Mission régionale d'autorité environnementale
Grand Est

**Avis sur le projet d'exploitation
du Parc éolien du Moulin à Vent
à Doumely-Bégnny, Givron et La Romagne (08)
porté par la société P&T Technologie SAS**

n°MRAe 2023APGE124

Nom du pétitionnaire	P&T Technologie SAS
Communes	Doumely-Bégnny, Givron et La Romagne
Département	Ardennes (08)
Objet de la demande	Demande d'autorisation environnementale de construire et d'exploiter un parc éolien de 6 aérogénérateurs et 2 postes de livraison.
Date de saisine de l'Autorité environnementale	30/09/23

Figure 3 : Localisation de la ZIP au sein de son environnement éolien et les différents périmètres d'étude (immédiat, intermédiaire, éloigné)

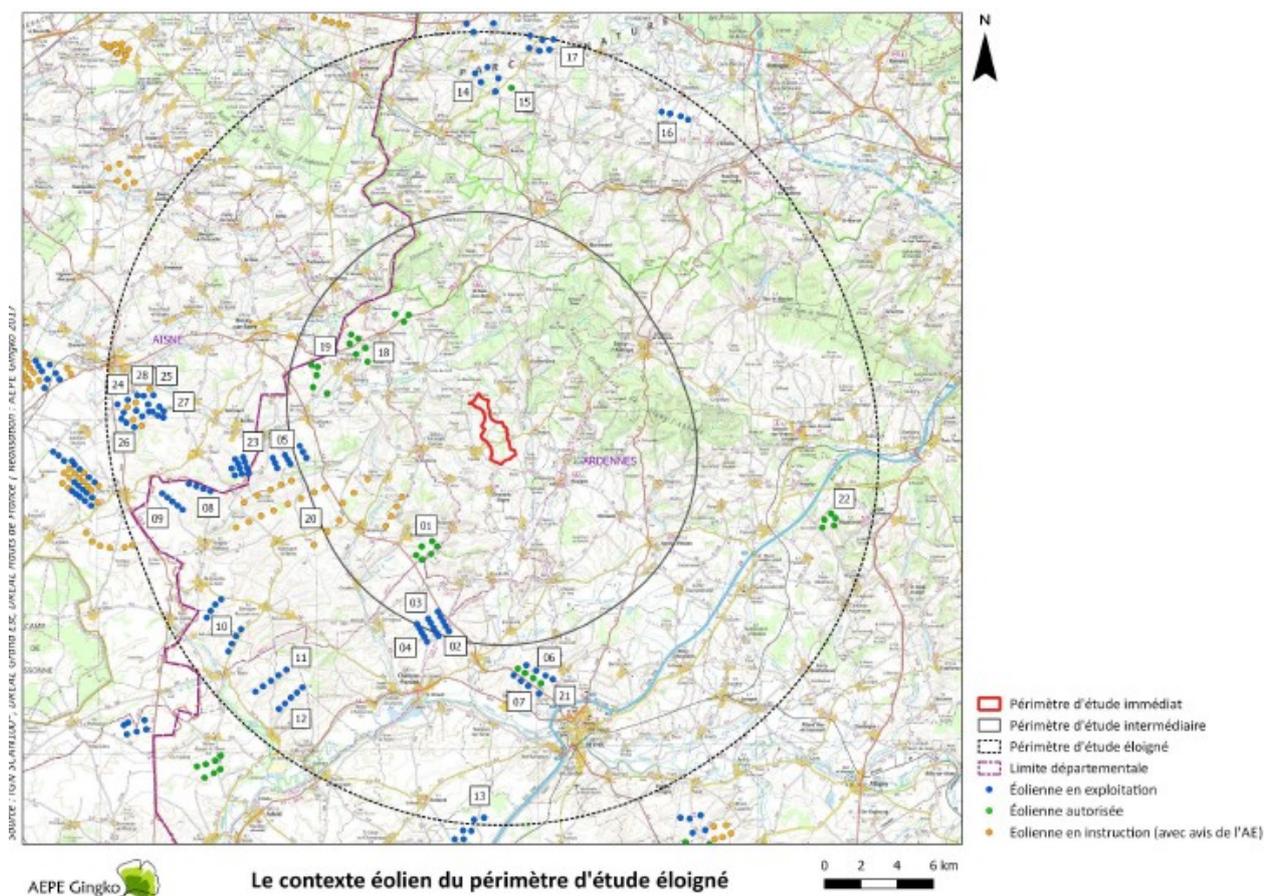
L'Ae note cependant que le contexte éolien a évolué depuis 2019 et que de nouveaux parcs sont à considérer dans l'aire d'étude éloignée. L'Ae identifie notamment :

- le projet du parc éolien de la société SAS PE DE LA FONTAINE OISEAU sur le territoire des communes de Givron, Chaumont-Porcien et Doumely-Bégny situé à environ 2 km du projet et pour lequel l'Ae a été saisie le 6 octobre 2023 pour émettre un avis devant être publié au plus tard le 6 décembre 2023 ;
- le parc éolien des « Quatre Peupliers » situé à Chaumont-Porcien à environ 5 km du projet et pour lequel l'Ae a émis un avis le 12 mai 2022⁴.

L'Ae recommande au pétitionnaire de compléter son étude d'impact par la prise en compte dans les impacts cumulés des parcs éoliens voisins existants, autorisés et ceux en instruction, ayant reçu un avis de l'Autorité environnementale depuis 2019, notamment les parcs éoliens des « Quatre Peupliers » et de la « Fontaine Oiseau » dont l'avis Ae sera émis au plus tard le 6 décembre 2023.

Figure 7 : Couloirs de migration des grues et cigognes (source : LPO Champagne-Ardenne)

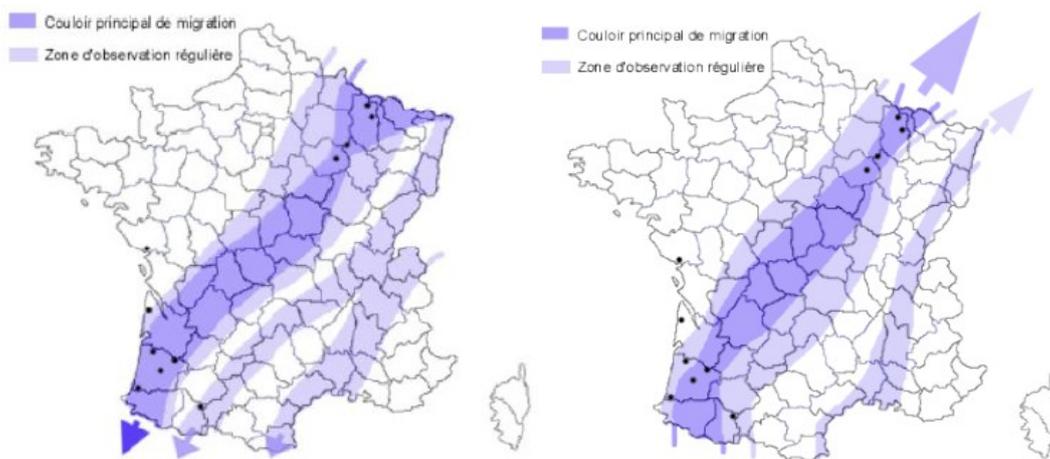
L'Ae considère que l'implantation d'éoliennes à proximité immédiate de site d'alimentation de la Cigogne noire aurait dû être évitée, au vu de la sensibilité de l'espèce.

L'Ae considère que l'effarouchement peut entraîner des pertes d'habitats d'alimentation et pourrait à terme entraîner l'abandon du site de reproduction. Dans le contexte d'une implantation au milieu de sites d'alimentation, le risque d'effarouchement apparaît donc fort.

Par ailleurs, l'Ae s'inquiète de l'implantation de plusieurs projets éoliens à proximité de site d'alimentation de la Cigogne noire, notamment du parc éolien « Fontaine Oiseau », qui au fur et à mesure de leur implantation entraîneront une pression supplémentaire sur la Cigogne noire.

Figure 8 : La sensibilité des entités paysagères selon le Plan de Paysage Éolien à l'échelle du périmètre éloigné.

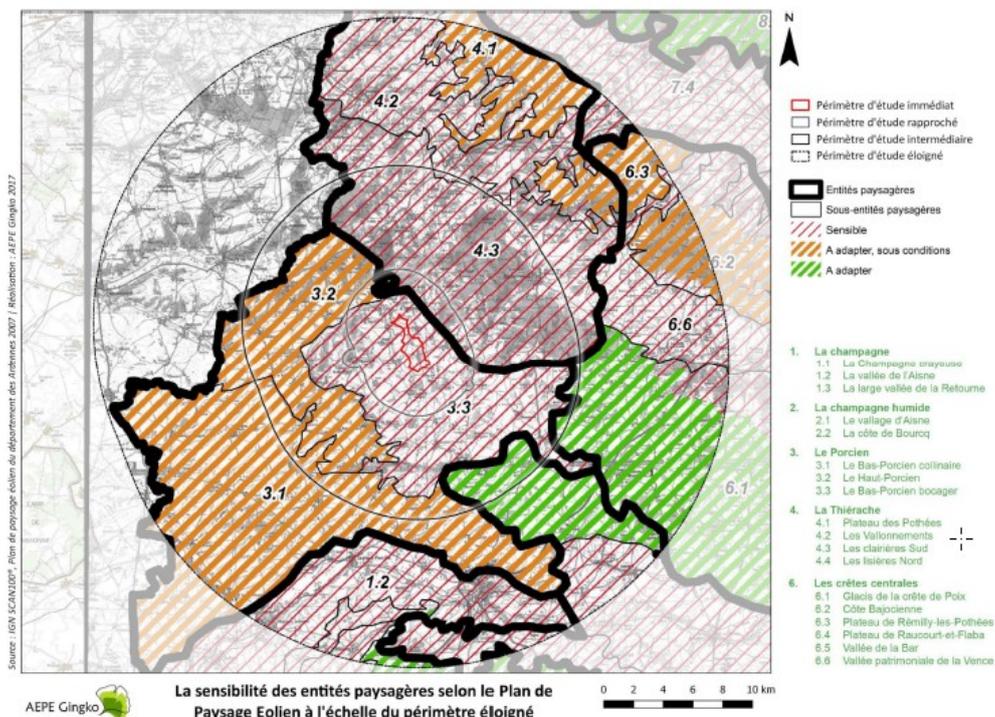
Il domine dans ce secteur une sensation de petite échelle due à l'encerclement provoqué par les monts du sud et la domination du plateau de Chaumont-Porcien. Cette entité paysagère est définie dans le plan de paysage éolien des Ardennes comme sensible à l'éolien en raison du caractère rural très préservé et de la petite échelle de cette entité. Ce plan préconise que « *les projets qui viendraient s'implanter dans le champ de vision de cette entité devront prendre soin de respecter son échelle, en évitant les effets de domination* ». De plus, le plan de zonage définit cette entité comme défavorable au développement de l'éolien.

La micro-crête proposée pour l'implantation des machines est marquée à l'est et à l'ouest par 2 vallons dans lesquels prennent place les bourgs de Givron et Draize. Comme indiqué dans l'étude paysagère du dossier, « *ce sont dans ces secteurs complexes que se cachent les paysages les plus remarquables du département, là où les conditions d'exploitation agricole sont les plus difficiles et où le vocabulaire rural historique est le plus préservé* ».

Au travers de l'étude des photomontages, il apparaît que les machines présentent un rapport d'échelle inadapté avec leur site d'implantation. Les machines dominent nettement les boisements. La machine E3 notamment, implantée en crête, induit une modification substantielle du site du coteau qu'elle surmonte, et participe à sa dénaturation. Les photomontages traduisent un site d'implantation marqué par un relief doux, mais rythmé de filtres successifs et présentant une qualité paysagère indéniable. Au milieu de ce site, le parc apparaît comme un élément décontextualisé et non structuré.

L'Ae recommande à l'exploitant de proposer des mesures d'évitement concernant l'impact du projet sur les aspects relatifs aux paysages ainsi que sur le cadre de vie et de revoir le choix de la localisation du site d'implantation.
